ALT-2V-10
ALT-2V-5（従来品）からの仕様変更点

■取付寸法図、レール取付部、およびクリアランス寸法図

【取付寸法図】

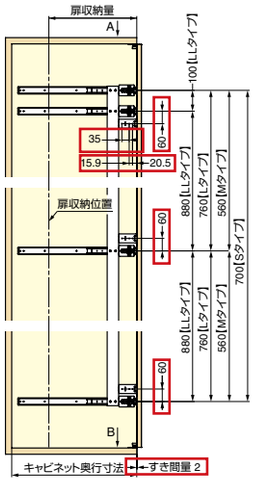
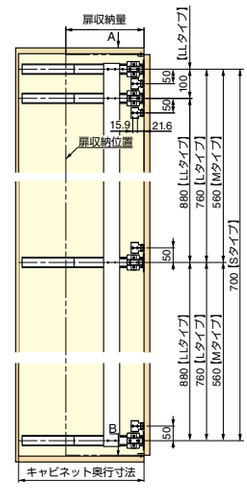
扉厚	変更あり 20mm 以下から、18 ～ 20 mm に変更。
取付寸法図 レール取付部、およびクリアランス寸法図 レールの取り付け図	変更あり 取付寸法図・レール取付部、およびクリアランス寸法→下記参照 レールの取り付け図→ P.21-22 参照 プロテクターと当り止めを組み合わせたものの取り付け分を追加。
扉加工図	変更なし
部品セット	注文コード・品番の変更あり （丁番本体、丁番座金の製品を変更、プロテクター追加） 丁番座金は取付パーツがカシメ加工済みとなりました。プロテクターは位置出しが簡単です。
オプション	バンパー（戸当り用）を追加
パーツセット	注文コード・品番の変更あり、当り止めの製品・入り数を変更
ブレ止めブラケットの取り付け	取付寸法の変更なし（図は新しくなりました）
連動板の取り付け	変更なし
扉の吊り込み	取り外し方の変更あり 丁番本体のレバーから、座金のレバー操作になりました。
扉調節	変更あり 前後、上下調節が該当ねじをまわすだけで可能になりました。

□→ ALT-2V-5 からの変更点
